## **BRO 14-0-047.10: Overføring af Egebækvej over Helsingørmotorvejen. Redegørelse for svigt af stillads den 27.09.2014**

**Transportministeriet**

**REDEGØRELSE FOR SVIGT AF STILLADS**

**DEN 27.09.2014**

Figur 39. Gengivelse af figur 43 fra TRÆ 58/figur 48 fra TRÆ 59. En afstivning for gitterstænger mod vandret udknækning er markeret med rødt.

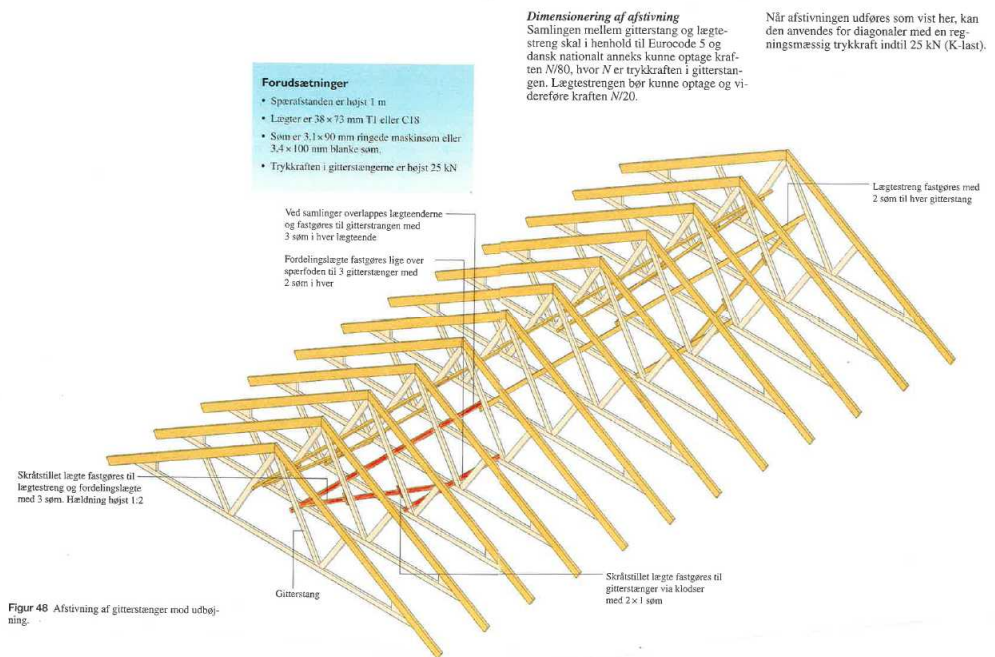
Såfremt man ikke forudsætter skivevirkning i støbeplader til tværfordeling, skal der tages hensyn til fordelt langsgående masselast. Masselast på tværs af det

enkelte spær burde således have givet anledning til at påføre jævnt fordelt last eller flere tværgående horisontale kræfter fra masselast på oversiden af det gennemgående spærhoved for i eftervisningerne at tage hensyn til svagakse bøjning og vridning i spærhovedet. Man kan således kun nøjes med plane spærberegninger, såfremt der er skivevirkning i støbepladerne eller etableres anden mere jævnt fordelt afstivning på langs.

Figur 43. Afslutning af skrålægter et godt stykke under spærhoveder.

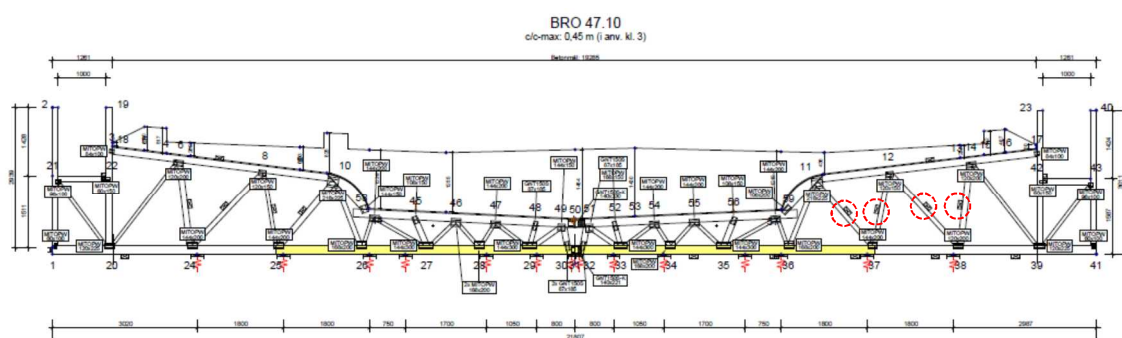
Anvisningerne i TRÆ 58 og 59 er således ikke fulgt og den vandrette fastholdelse af de vandrette lægte er væsentlig svagere, end hvis TRÆ 58 og 59 havde været fulgt. Som det ses af efterfølgende figur, så ender de enkelte skrålægte på en gitterstang et stykke fra spærhoved eller spærfod, så de vandrette kræfter, som de skrå gitterstænger skal overføre giver anledning til et bøjningsmoment om gitterstangens svage akse, så gitterstangen ret hurtigt vil blive overbelastet, hvis der begynder at optræde små deformationer og vandrette flytninger i hele formen eller ved begyndende udknækning af de trykpåvirkede stænger.
